**Avis de la Mission régionale d'autorité environnementale de  
Nouvelle-Aquitaine sur le projet de mise en compatibilité par  
déclaration de projet n°1 du plan local d'urbanisme  
intercommunal (PLUi) du Confolentais (16) pour permettre le  
développement d'une centrale photovoltaïque au sol sur la  
commune de Champagne-Mouton, porté par la communauté de  
communes de Charente Limousine**

n°MRAe 2025ANA16

dossier PP-2024-16892

Localisation du terrain d'implantation du projet photovoltaïque (à gauche) et plan de masse (à droite)  
(Source : Déclaration de projet valant mise en compatibilité du PLUi du Confolentais, pages 9 et 11)

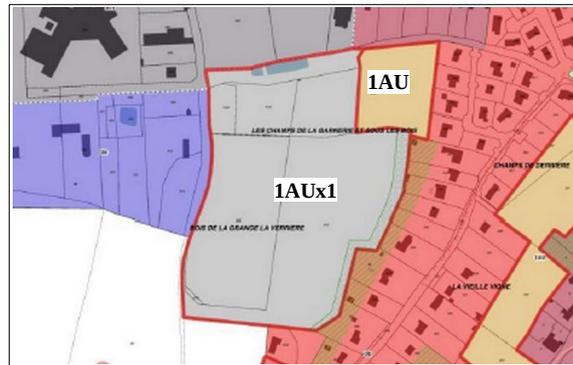
Le dossier met cependant en évidence un impact visuel du projet de centrale photovoltaïque au sol depuis une partie des habitations situées au nord, sans indiquer les mesures d'évitement-réduction envisagées, hormis la présence d'une butte arborée. Il informe également de la visibilité du site de projet depuis la zone industrielle et les accès routiers, au sud-ouest.

**La MRAe recommande de présenter les mesures prévues pour éviter l'impact visuel évoqué d'un projet de centrale photovoltaïque sur les habitations environnantes, au nord, et sa visibilité au sud-ouest.**
